**Kreisentwicklung /  
Wirtschaftsförderung  
Städtebau und Raumordnung**

**Bauleitplanung der Gemeinde Drage  
Bebauungsplan Nr. 1 „Campingplatz Drage / Stove“  
4B vorhabenbezogene Änderung und Ergänzung  
Beteiligung nach § 4 Abs. 1 BauGB**

der Landkreis Harburg hat von den eingereichten Unterlagen der oben genannten vorhabenbezogenen Änderung des Bebauungsplanes Kenntnis genommen und gibt dazu folgende Stellungnahme ab:

Auszug Google Maps 2021

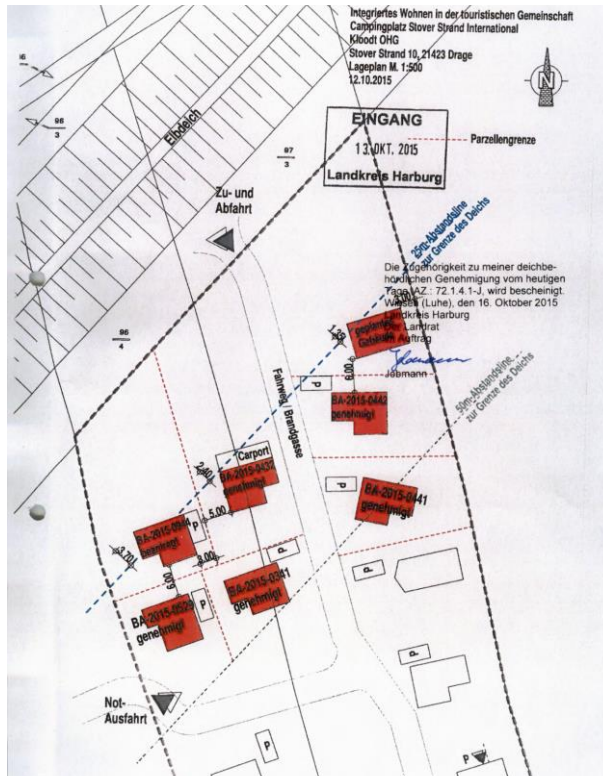
Direkt südlich anschließend an das Plangebiet, am Elbstorfer Deich befinden sich vier historische Bauernhäuser, welche als Gruppe baulicher Anlage in der Liste der Kulturdenkmale geführt werden (Elbstorfer Str. 97, 99, 101, 103).

Eine optische Trennung zwischen den historischen Bauernhäusern südlich des Deiches und den „Dauerwohngebäuden im Erholungsgebiet“ ist m.E. durch eine geeignete Bepflanzung dauerhaft zu sichern.

Im Luftbild scheinen an der Nordseite des Deiches bereits Pflanzen vorhanden zu sein, diese liegen jedoch ebenfalls nicht im Plangebiet. Insofern wird vorgeschlagen, einen Pflanzstreifen oder zumindest eine entsprechende „Baumreihe“ innerhalb des Bebauungsplanes festzusetzen.
